改善箇所説明図

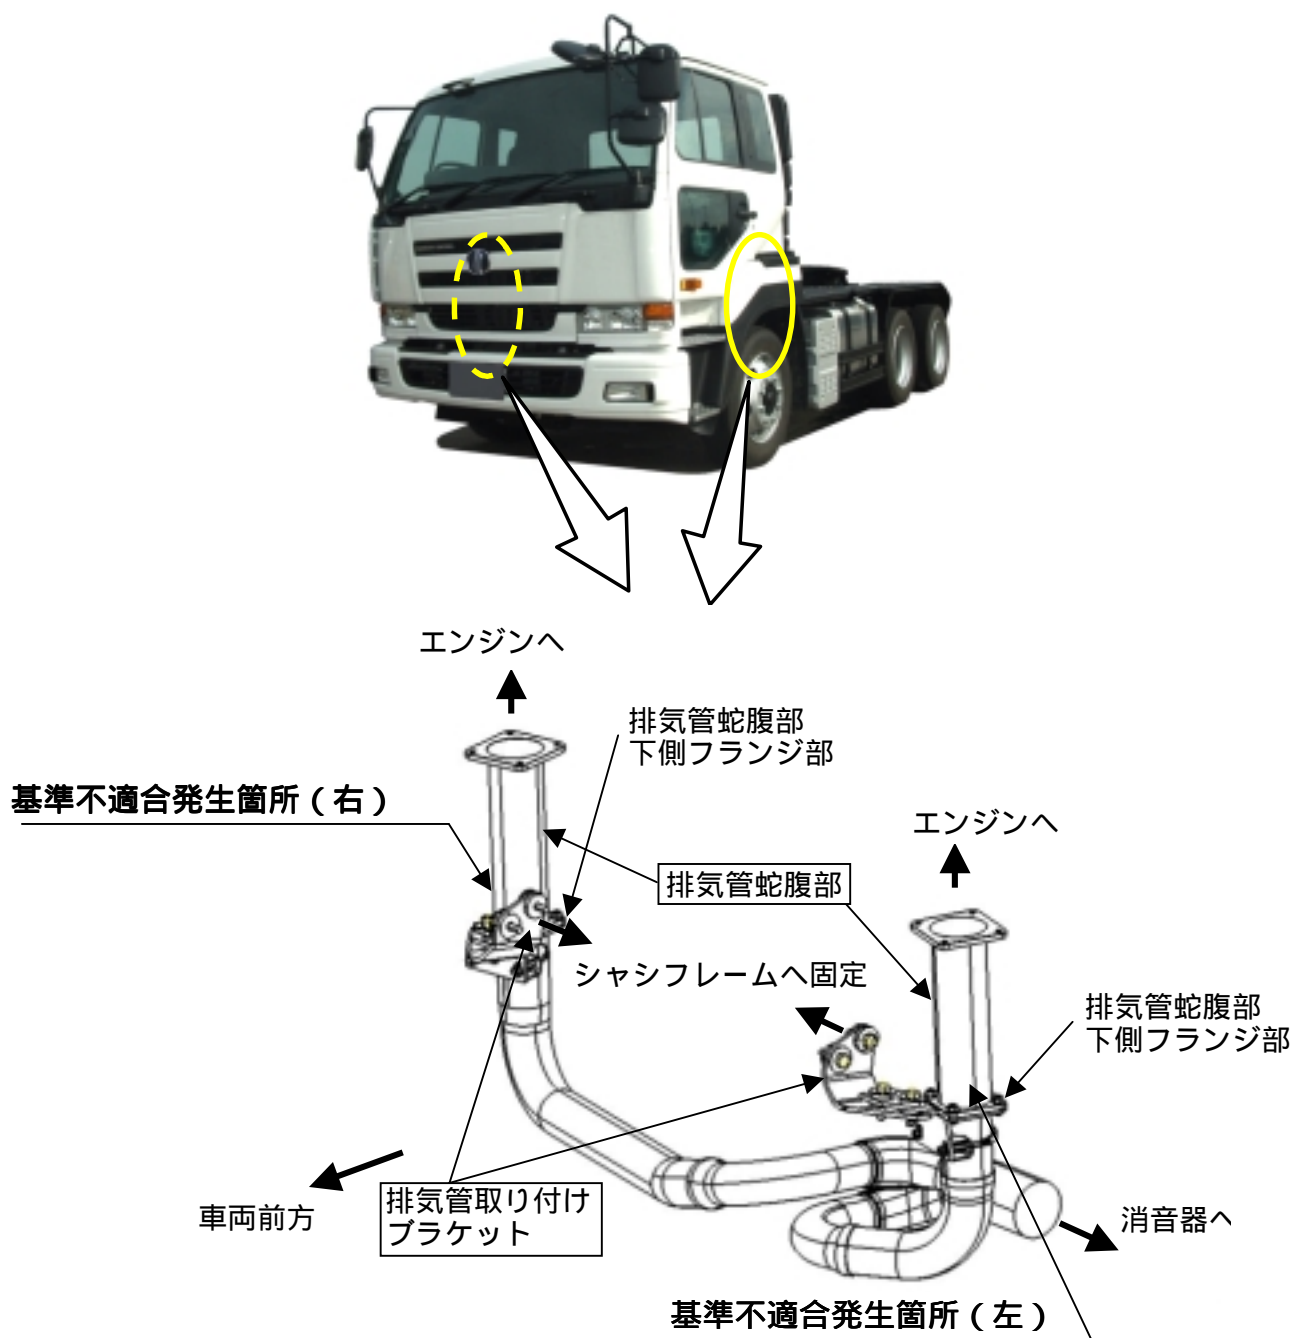
排気管蛇腹部の固定方法が不適切なため、エンジン振動により当該蛇腹部に亀裂が発生するものがある。そのため、そのまま使用を続けると、排出ガスが漏れ、騒音が増大するおそれがある。

全車両、排気管取り付けブラケットを対策品と交換するとともに、排気管蛇腹部を新品と交換する。

識別：左右の排気管取り付けブラケットに、白色または黄色ペイントを塗布する。
